Informe Consolidado de Solicitud de Aclaraciones, Rectificaciones y/o Ampliaciones a la Declaración de Impacto Ambiental del Proyecto "Sistema de Almacenamiento de Energía y Línea de Transmisión BESS Pueblo Hundido"

Nombre del Titular : BESS Pueblo Hundido SpA.
Nombre del Representante Legal : Ignacio Jorge Etchart.
Dirección : Badajoz 100, oficina 502, Santiago.

El presente Informe Consolidado de Solicitud de Aclaraciones, Rectificaciones o Ampliaciones a la Declaración de Impacto Ambiental del proyecto "Sistema de Almacenamiento de Energía y Línea de Transmisión BESS Pueblo Hundido", contiene las observaciones generadas en virtud de la revisión de la DIA.

Imagen N° 1: Socavación máxima y velocidad máxima de escurrimiento en el área del Proyecto.

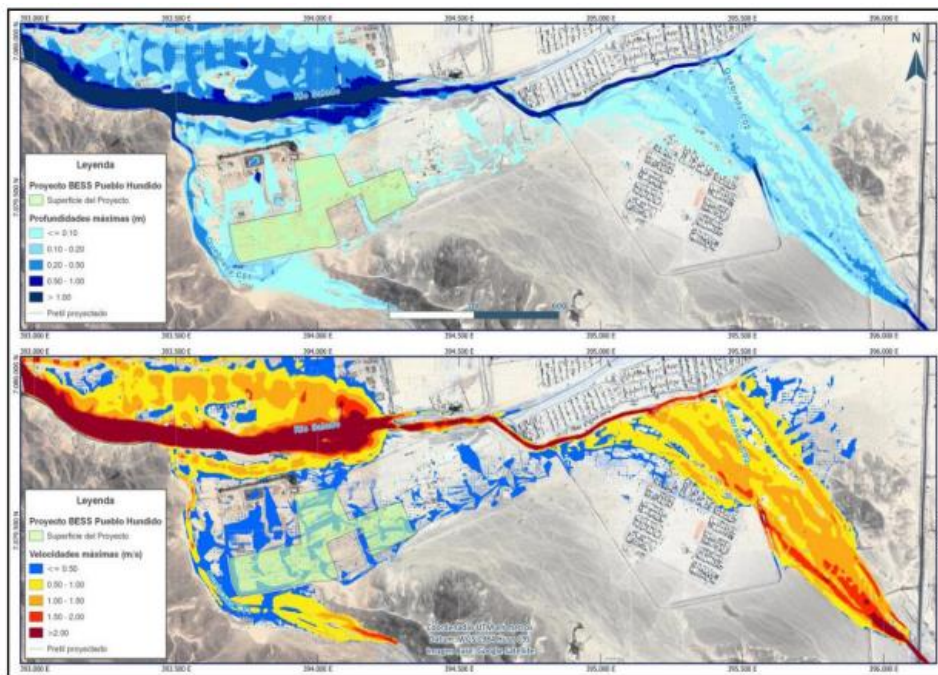
3.5.1 En el Apéndice 3.5.2: “Estudio Hidráulico” de la Adenda, el Proponente expone los resultados obtenidos del análisis de determinación de la socavación máxima y de la velocidad máxima de escurrimiento. En virtud de la información, se puede observar que el área de inundación para una crecida de periodo de retorno $T=200$ años, de la cuenca aportante identificada como C-01, alcanzaría la zona de emplazamiento del Proyecto y podría inundar ciertas obras tales como baterías BESS, área administrativa, caminos internos y de acceso, entre otros (Ver Imagen N°1). Por lo anterior y en atención a los resultados exhibidos, se solicita al Proponente que en la próxima Adenda incorpore una alternativa para el manejo de los flujos aportantes que pudieran generarse en el cauce natural de régimen intermitente identificado como C-01, de forma de evitar la acumulación de aguas lluvias adicionales a las que directamente caigan sobre esta, aumentando con ella la seguridad de la operación y las obras del proyecto.

3.5.2 En base a la observación anterior del presente documento, se solicita al Proponente evaluar si la solución hidráulica requerida (ya sea canales de contorno o pretilos) necesitará contar con la autorización que señalan los PAS 155, 156 y 157 del RSEIA y, en caso de corresponder, incluir dichos antecedentes en la próxima Adenda. Lo anterior en consideración de que el proyecto se encuentra emplazado en un depósito aluvional y que la zona es considerada altamente susceptible a las inundaciones y con la finalidad de evitar que eventuales aluviones y crecidas del río, puedan arrastrar las obras que considera el proyecto generando obstrucciones aguas abajo y posible represamiento del río.
